# 点検箇所説明図

排気ガス再循環装置

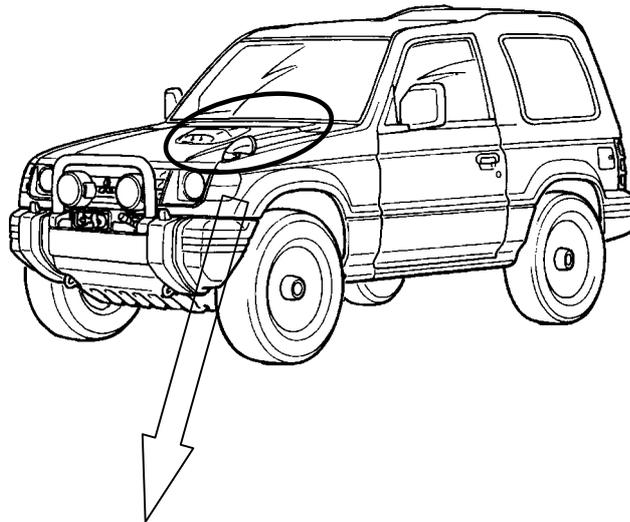
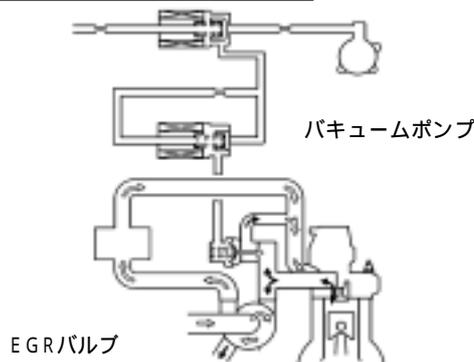
黒煙の排出量を低減させるための整備指示が不適切なため、誤った整備がされ、排気ガス再循環装置が正規な状態と異なる車両がある。

排気ガス再循環装置を点検し、正規状態と異なるものは復元して、適切な整備を実施する。

識別：エンジンルームの銘板の右側に白色または黄色のペイントを塗布する。
